工程指示 / 要求簡箋(E.I.)

工程指示編號：EI / 1543 / 20

工程名稱：觀塘裕民坊

工程項目：幕牆 室內企身收口鋁板(T1-T5)(大貨)(孖企位)

名稱	室內窗拆圖	制圖	鞠章芳	2019.09.06	修改		
材料	2mm 鋁	復核	謝永林	2019.09.12	日期		
顏色	UCT803649 FXL-3	批准	Jason		圖號	API-H02

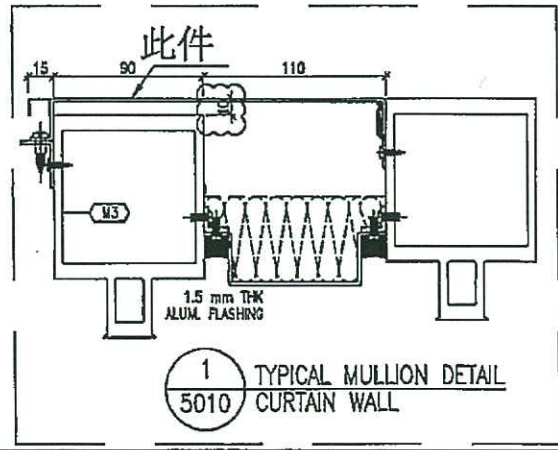
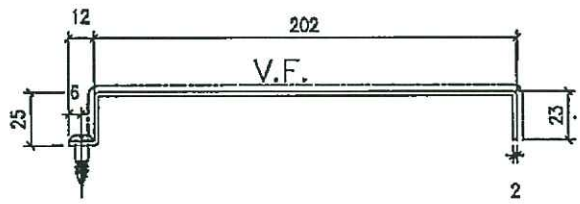
B 版: 為配合地盤安裝期，A 版改短只需介走一邊 85 長，不需重新對孔，加快出貨
按此版加工圖為準

地盤已量：A 2170mm 高度

名稱	室內拆置	制圖	鞠章芳	2019.09.06	修改		
材料	2mm版	復核	謝永林	2019.09.12	日期		
顏色	UCT803649 FXL-3	批准	Jason		圖號	API-H02R

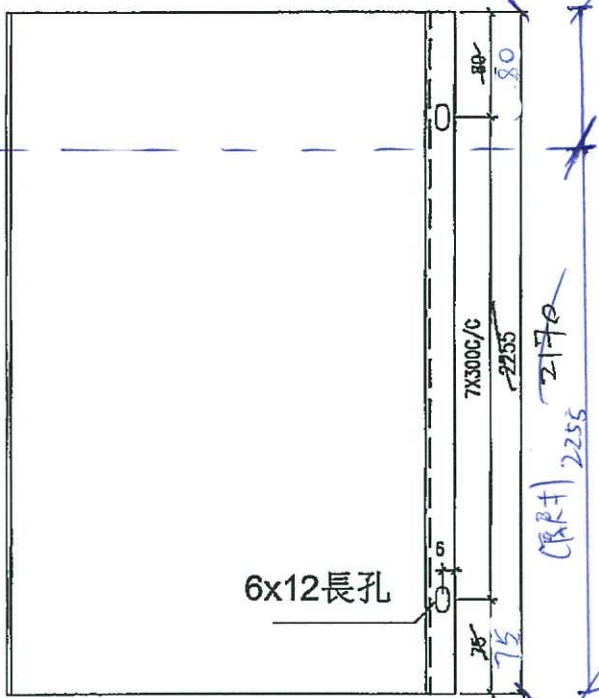
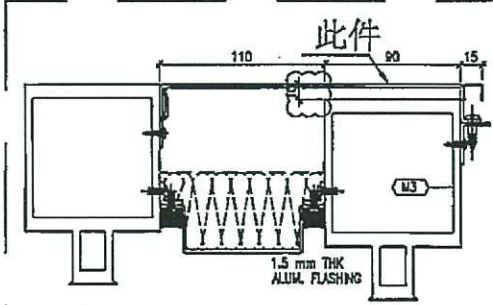
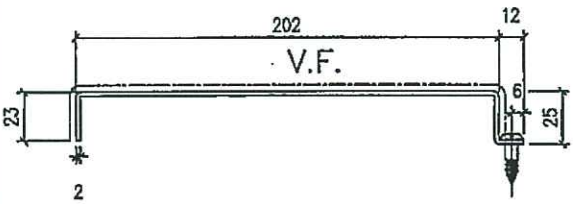
85 ← 直接開拔此尺寸
2170 ← 保留
CRRT 2255
